# DCON Utility 改版記錄

DCON Utility 版本 5.2.3

發布日期: 2012年5月30日

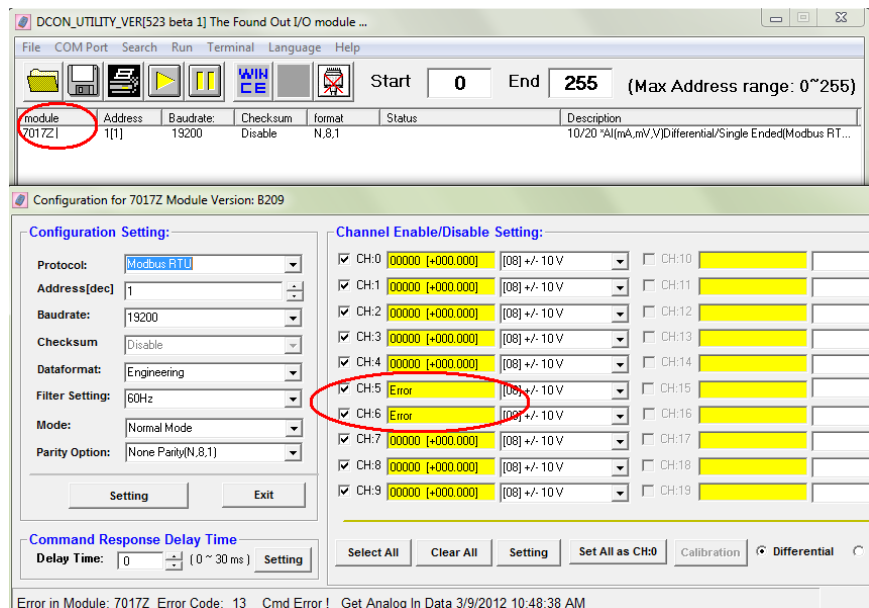
1. M-7005 在 MODBUS 協定時,新增” User-defined type code” 功能
2. 在 M-7005 韌體 A3.7 或之後版本新增校正參數
3. 使用者重置看門狗之後 DCON Utility 不再啟動看門狗
4. I-87026PW 的 DI 計數器新增上緣和下緣設定

2. RU-87Pn 插槽會顯示"Time Out Error"：

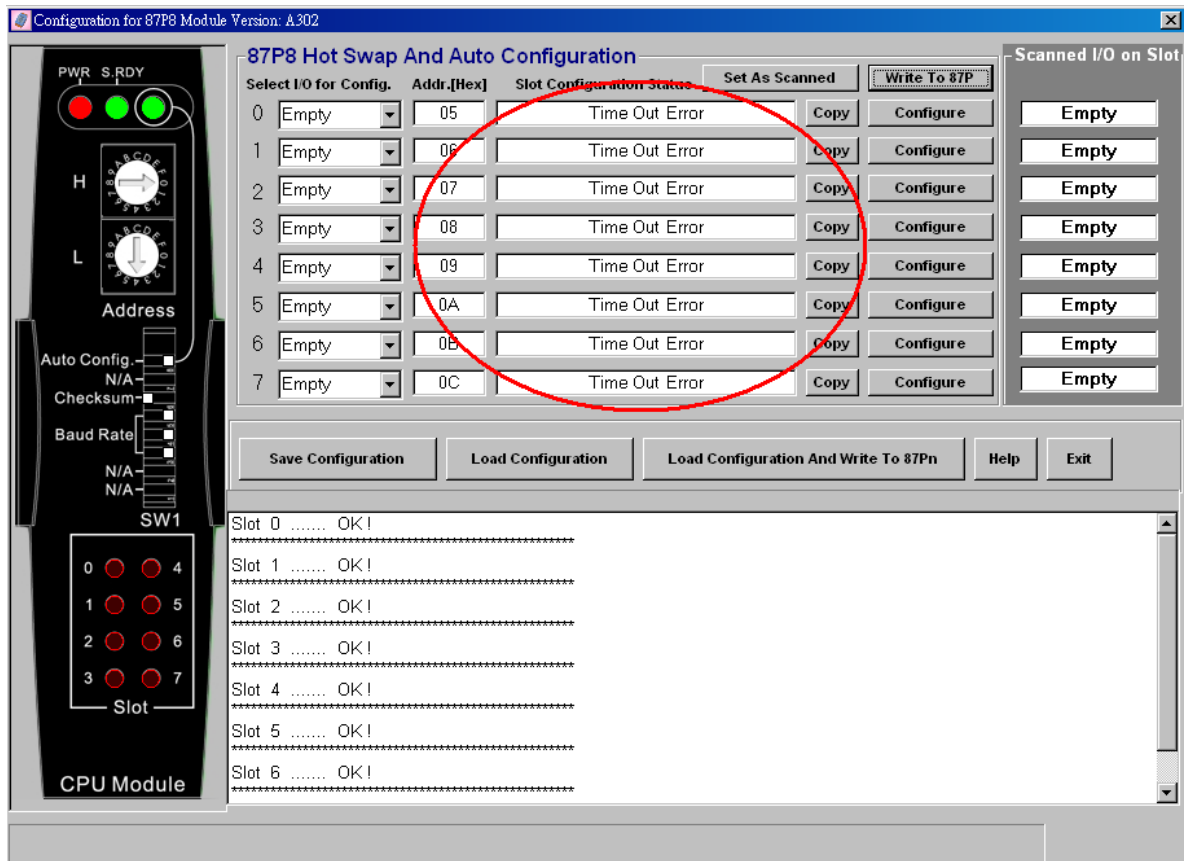
當 DCON Utility 透過 XPAC (CE OS) 或 WinPAC 上的通訊埠連到 RU-87Pn, RU-87Pn 在組態設定的表單上,插槽設定會顯示"Time Out Error"

在使用者點"Configure"去設定模組之後再離開,也會造成"Time Out Error"

(使用者也需要更新 DCON\_CE\_WP.exe 或 DCON\_CE\_XP.exe 到 506 版本來預防此問題)

3. 在 87Pn 要設定 87018 模組時,不能設定通道 CJC:

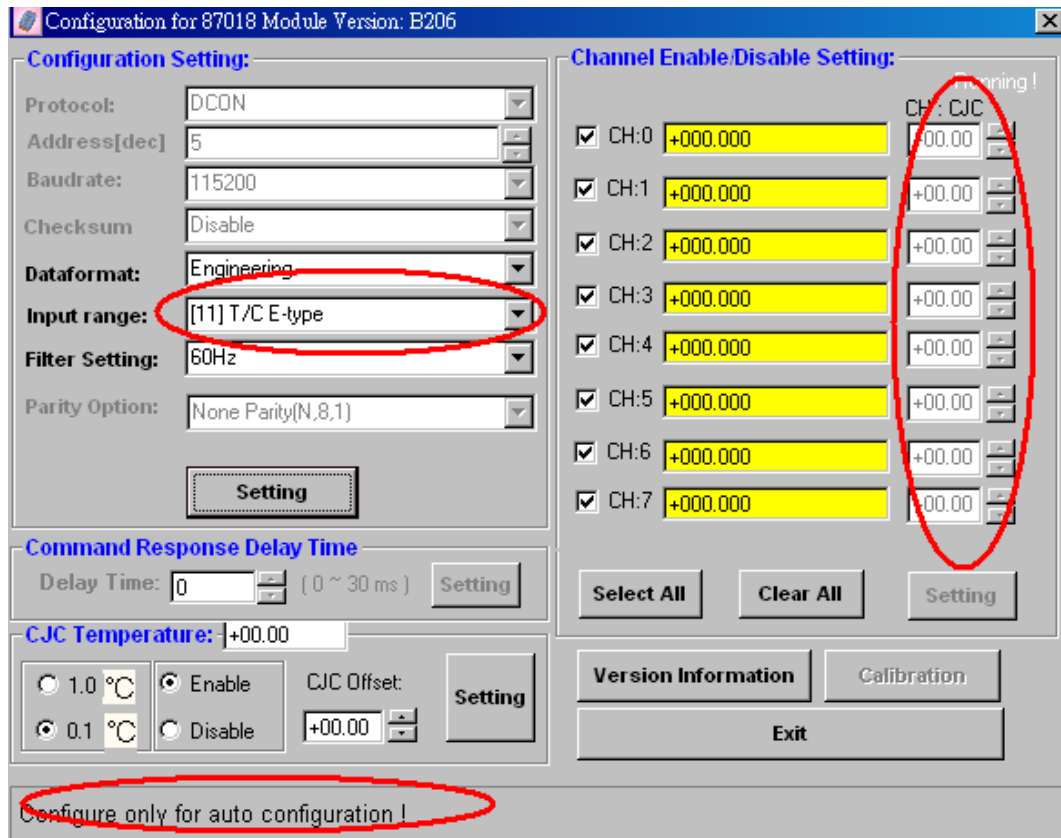
87018 系列模組在 RU-87Pn,USB-87Pn 和 ET-87Pn 上組態設定時,當設定成熟電偶的 type code 時,不能設定通道 CH: CJC
